**DIRECTION GÉNÉRALE DE L'ÉVALUATION  
ENVIRONNEMENTALE ET STRATÉGIQUE**

**Rapport d'analyse environnementale  
pour le projet de réaménagement de la route 138  
sur le territoire de la municipalité de Saint-Urbain,  
secteur de la côte à Matou,  
par le ministère des Transports**

**Dossier 3211-05-360**

**Le 24 novembre 2014**

FIGURE 2 : AMÉNAGEMENT DE LA ROUTE 138, SECTEUR DE LA CÔTE À MATOU, PROJET PROPOSÉ EN 2001

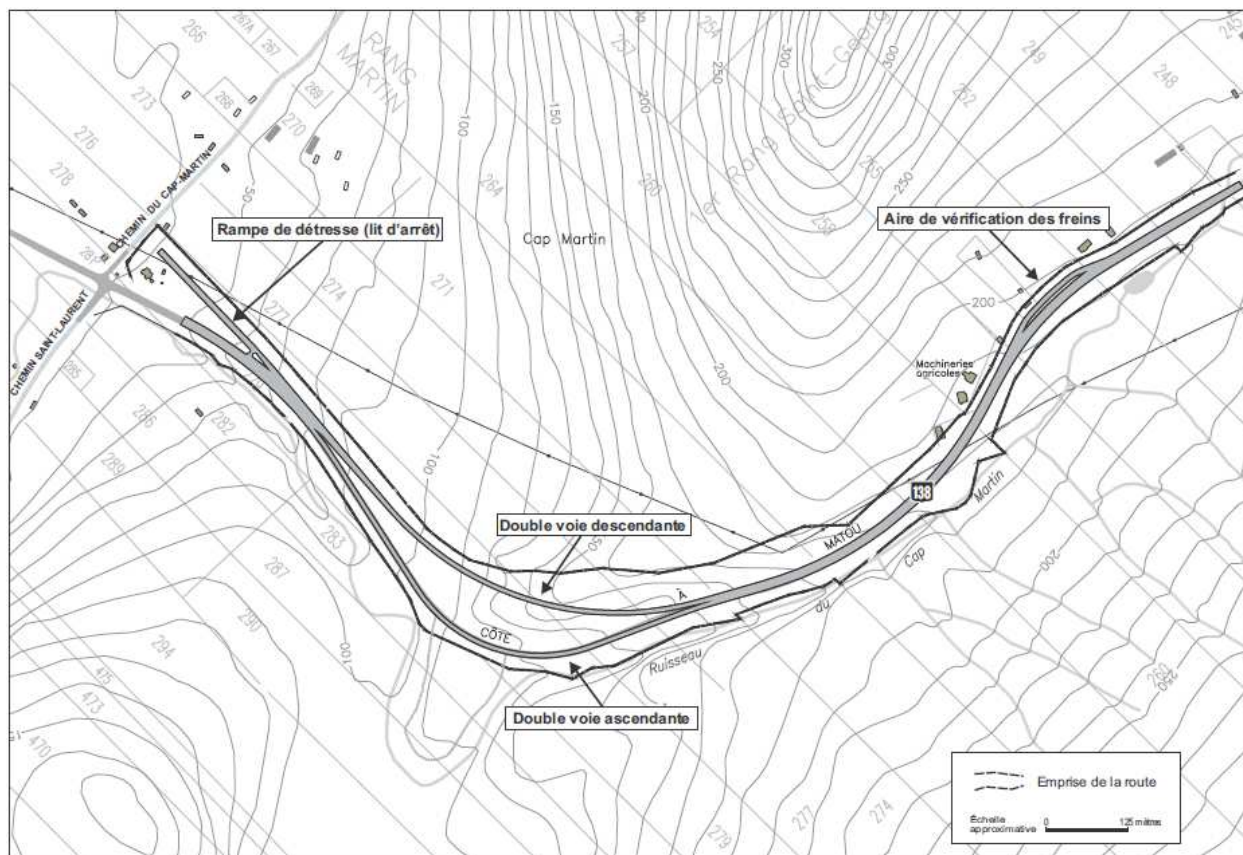
Dans son projet initial, le MTQ proposait l'aménagement d'une aire de vérification des freins en haut du plateau, juste à l'est de l'entreprise de machineries agricoles (voir figure 2). Trois résidences auraient été directement affectées par cet aménagement, soit par le bruit, par une modification du milieu visuel, soit par une modification de l'accès à la propriété.

Au moment d'évaluer la recevabilité de l'étude d'impact, le ministère a fait part au MTQ de ses réserves sur la localisation de l'aire de vérification des freins. Sans remettre en question la justification de l'aménagement sur le plan de la sécurité routière, le ministère a demandé au MTQ de réviser son évaluation des impacts sur la qualité de vie des résidents limitrophes à l'aménagement.

Sous l'angle strictement technique, l'emplacement de l'aire de vérification des freins au sommet de la côte à Matou s'avère un choix approprié. Cependant, du point de vue des impacts sur la qualité de vie des riverains de la route 138 dans le secteur à l'étude, il nous apparaît évident que cet aménagement ne pouvait qu'entraîner une détérioration de la qualité de vie. Comme l'ont relevé certains opposants, en plus des nuisances de bruit et visuelles causées par la présence de camions, ce type d'aménagement est susceptible d'être utilisé comme lieu de disposition de déchets et de toilette en plein air. Alors que les conditions de vie des riverains d'un axe routier comme la route 138 sont déjà fortement perturbées par les activités de circulation, conditions de vie qui se sont dégradées dans les trente dernières années par l'augmentation significative du

trafic lourd, l'aménagement de l'aire de vérification des freins du MTQ, de par sa localisation, avait pour effet d'amplifier cette dégradation des conditions de vie.

Connaissant les effets sur la santé pour les populations riveraines d'axes routiers bruyants (stress, insomnies, etc.), le Ministère ne pouvait souscrire aux demandes du MTQ quant à la localisation du site sans étude comparative préalable. Nous avons demandé au MTQ de rechercher un autre site où les impacts sur les résidants seraient moins importants.

Le MTQ a accepté de retirer cet aménagement de l'ensemble du projet, mais en soulignant qu'il pourrait reconsidérer cette décision sur la base d'une étude à venir qui permettrait d'identifier le meilleur site et n'excluant pas le site de la côte à Matou.

*L'exercice d'analyse environnementale et de consultation du public rendu possible par la procédure d'évaluation environnementale aura permis de faire ressortir l'absence d'acceptabilité sociale causée par les impacts négatifs de l'aménagement de l'aire de vérification des freins sur la qualité de vie des riverains. Bien que l'initiateur se soit engagé à ne pas réaliser l'aire de vérification des freins dans le cadre de l'actuel projet, celui-ci a tout de même précisé qu'il n'excluait pas totalement la possibilité d'aménager cette infrastructure au site identifié dans le futur. Dans le cas où le MTQ maintiendrait son intention de réaliser une aire de vérification des freins dans le secteur des côtes à Matou, de la Meunerie ou Desgagnés, l'équipe d'analyse recommande que le MTQ procède à une étude comparative de choix de sites basée sur des critères techniques, environnementaux et d'acceptabilité sociale, avant d'établir son choix.*
